ARPAT - Direzione Tecnica – Settore VIA/VAS

Oggetto: Contributo istruttorio sul Rapporto Preliminare Ambientale di VAS del “Piano di Sviluppo della Rete Elettrica di Trasmissione Nazionale 2019” e sul Rapporto Preliminare Ambientale di VAS del “Piano di Sviluppo della Rete Elettrica di Trasmissione Nazionale 2020” - Proponente TERNA S.p.A. - [ID_MATTM: 5094 e 5141]

Figura 1, Allegato I dei RPA 2019 e 2020, pag. 166.

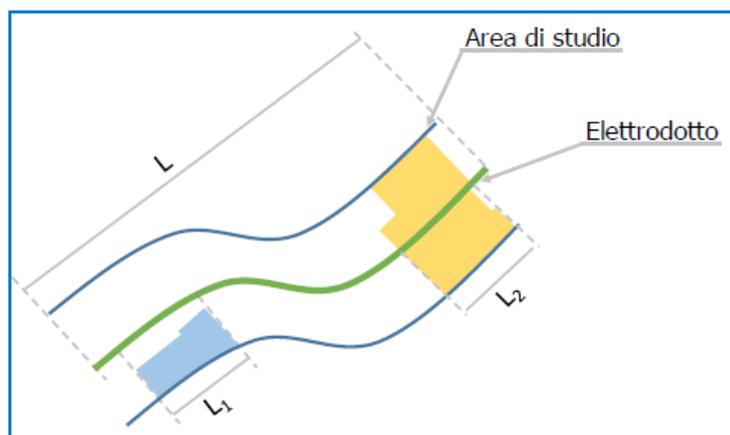
Come nel caso dell'indicatore *Ist20*, si ritiene che l'indicatore *Ist21* debba essere definito con maggior dettaglio, chiarendo il motivo della scelta dei fattori peso e precisando le modalità di calcolo della lunghezza L . Come si vede dall'esempio in Figura 1 (estratta dall'Allegato I dei RPA 2019 e 2020, pag. 166) L non coincide in generale con la lunghezza effettiva della linea (è inferiore, quindi conduce ad un valore di *Ist21* più basso, a parità degli altri parametri, in caso di tracciati non rettilinei). L'indicatore è comunque di primo livello, non tenendo conto della distanza dell'edificio dall'infrastruttura, elemento rilevante ai fini dell'esposizione a campo magnetico.

Riguardo l'indicatore *Ist21* si ritiene necessario che sia chiarita la definizione della lunghezza L , motivata la scelta attuale del valore $0,7$ per il peso p_1 , e ne sia valutata una definizione più articolata che tenga conto della distanza dell'edificio dall'infrastruttura.

6. per l'indicatore $Ist21$ sia chiarita la definizione della lunghezza L , sia motivata la scelta attuale del valore 0,7 per il peso p_1 e ne sia perfezionata la definizione tenendo conto della distanza dell'edificio dall'infrastruttura;
